改善箇所説明図

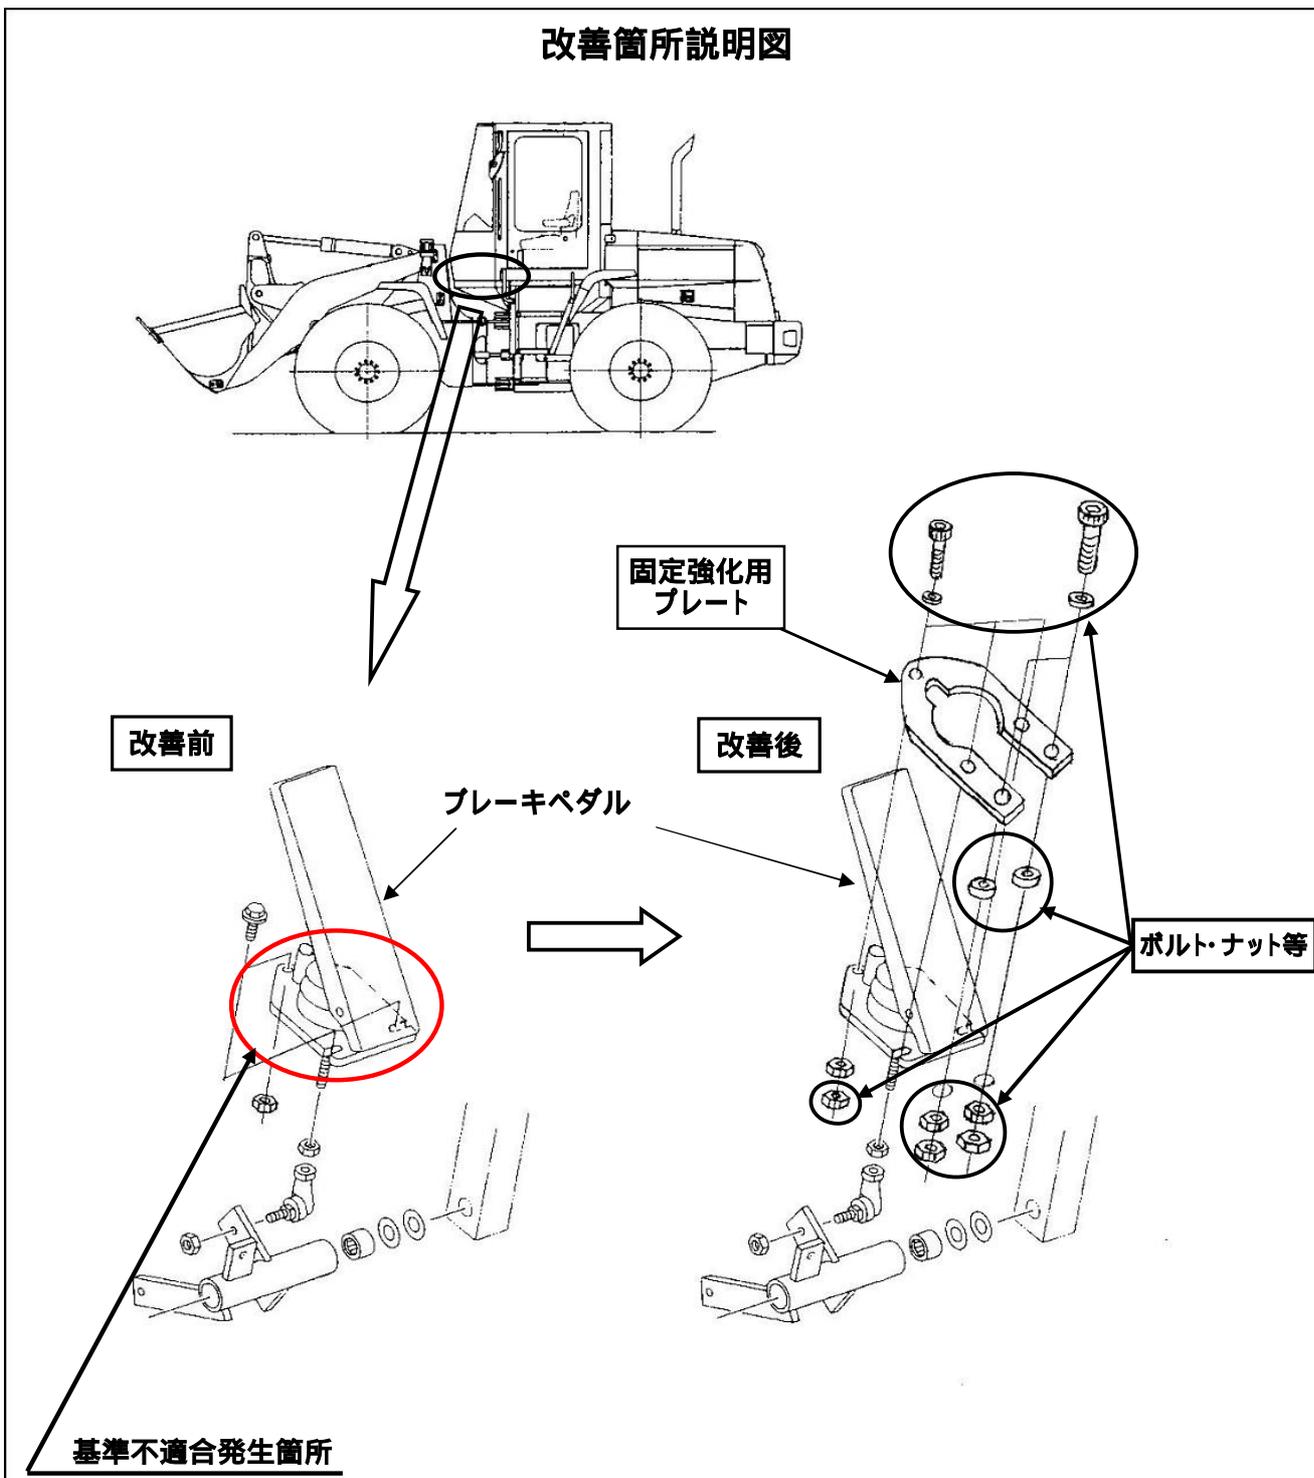
主制動装置において、ブレーキペダルの取り付け部の強度に余裕がないため、ペダル取り付け部が融雪剤等により腐食磨耗した場合、取り付けボルト周辺の強度が極度に低下するものがある。そのため、そのまま使用を続けると、ペダル取り付け部が破損し、最悪の場合、ペダルがフロアから外れ、ブレーキ操作ができなくなるおそれがある。

全車両、ブレーキペダル取り付け部に固定強化用プレートを追加し、固定強化用プレートの取り付けボルトの強度アップ、本数追加、ダブルナット化をする。なお、ブレーキペダル取り付けボルトに緩みが発生している場合はペダルを交換する。また、作業時のみに使用する同構造のインチングブレーキペダルについても同様の措置を講ずる。
